# 3ème MODIFICATION DU PLAN LOCAL D'URBANISME

## NOTICE EXPLICATIVE

MAITRE  
D'OUVRAGE :  
VILLE DE TREBES

3<sup>ème</sup> Modification du PLU

### 1.2.1.2. Extrait du plan de zonage après modification du PLU

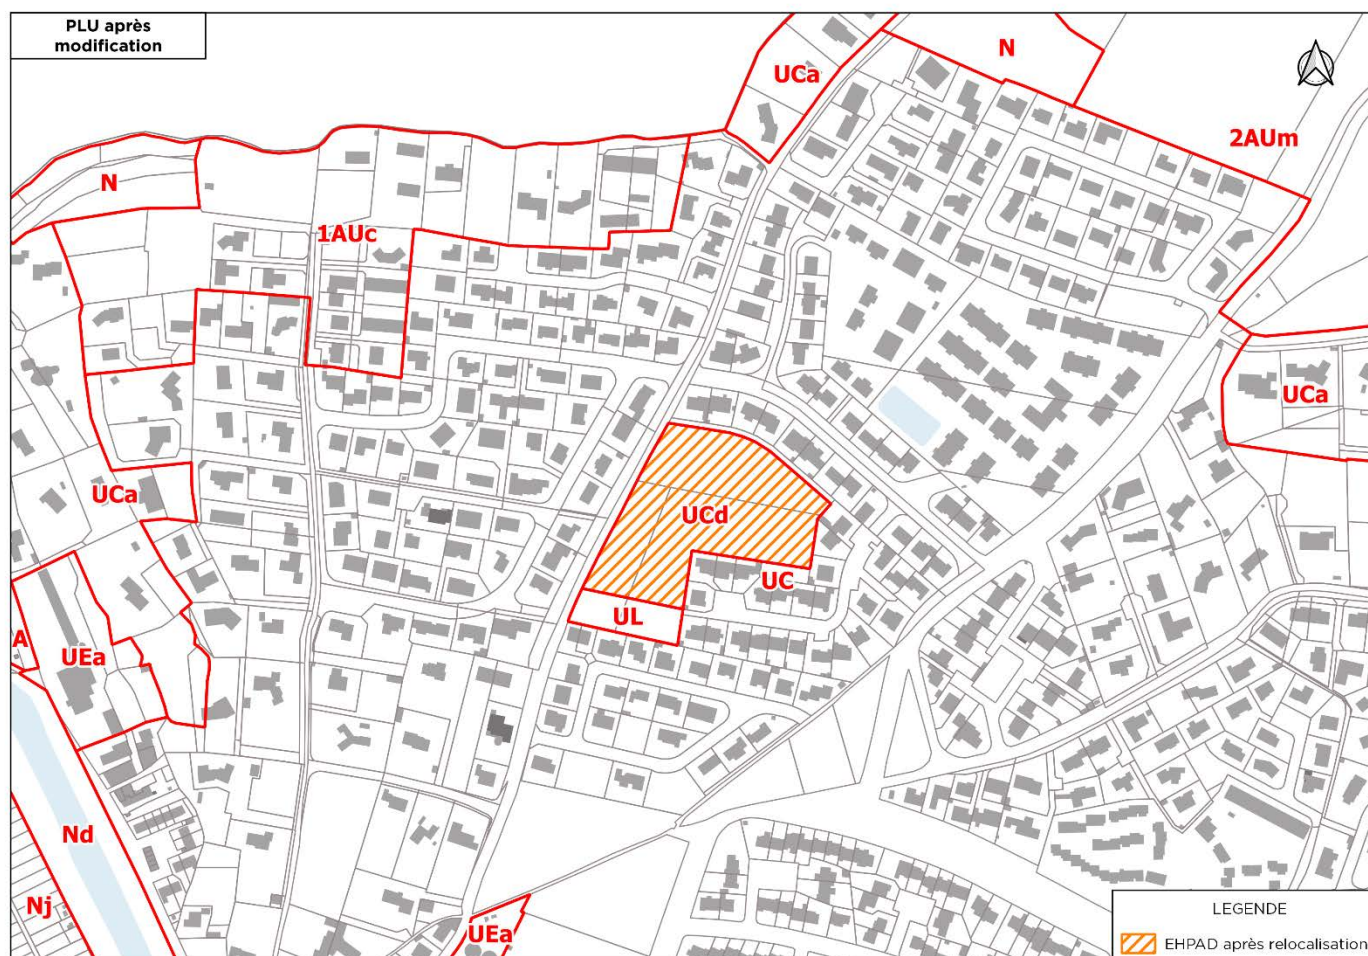
Après modification du PLU en vigueur, l'EHPAD sera situé dans la zone UCd et le jardin intergénérationnel en zone UL. La bande au Nord et celle au Sud-Est seront incluses au sein du zonage UC.

### 2.2.1. Le plan de zonage du PLU

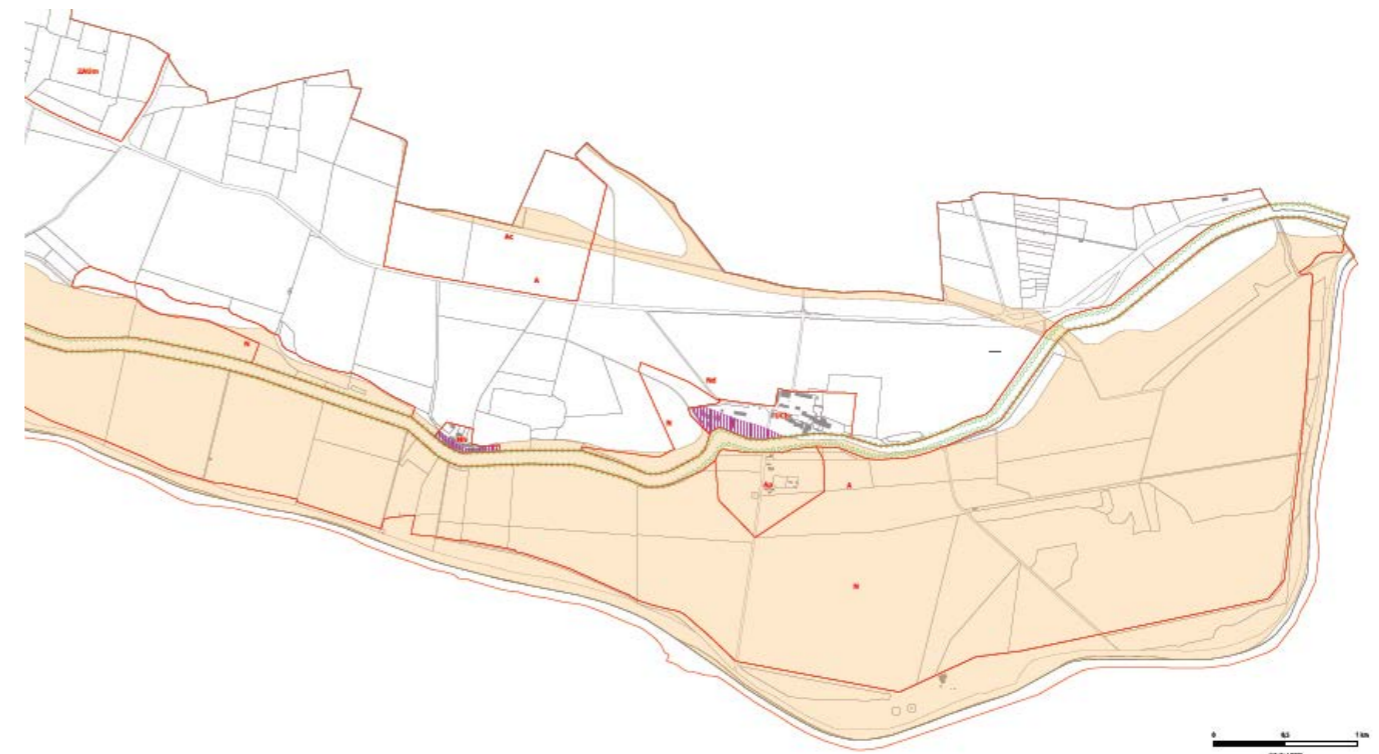
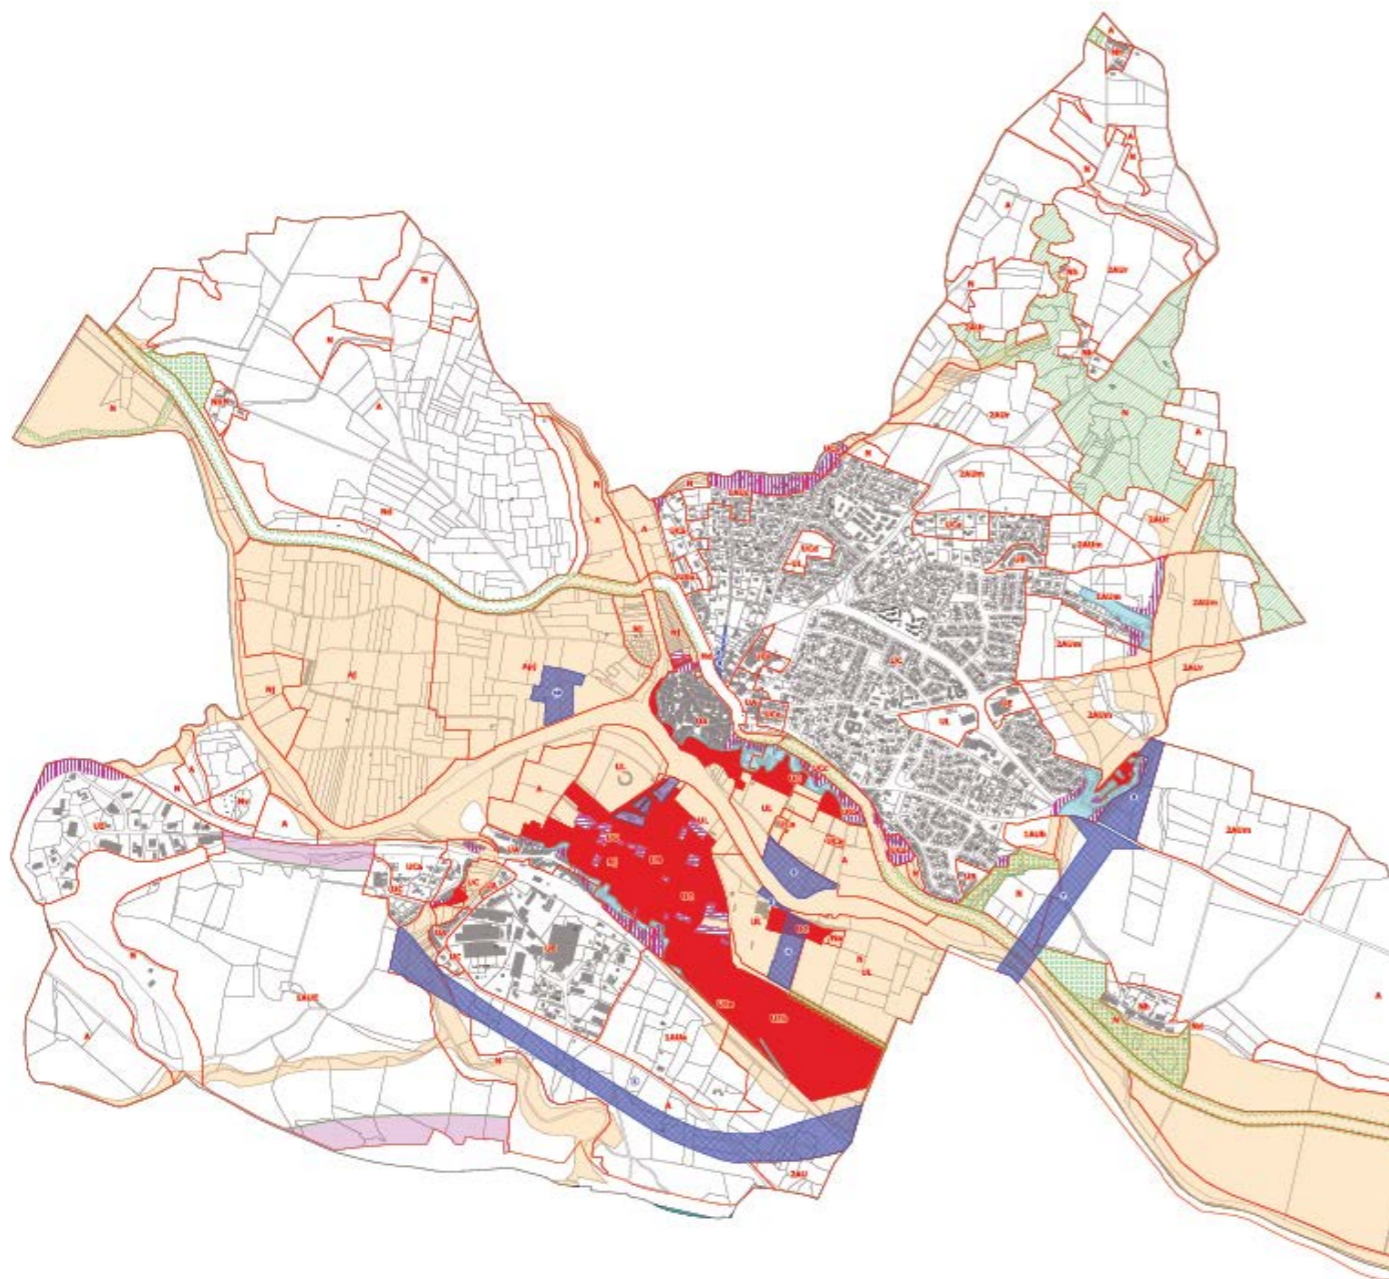
RI1 : Secteurs urbanisés soumis à un aléa fort
	RI2 : Secteurs urbanisés soumis à un aléa modéré
	RI3 : Secteurs non ou peu urbanisés en zone inondable (aléa indifférencié)
	RI4 : Secteurs urbanisés situés dans une zone d'aléa potentiellement inondable
	RI0 : Secteurs concernés par les procédures d'acquisition
	Périmètre classé en RI0 lors de la première procédure de modification approuvée le 3 décembre 2020
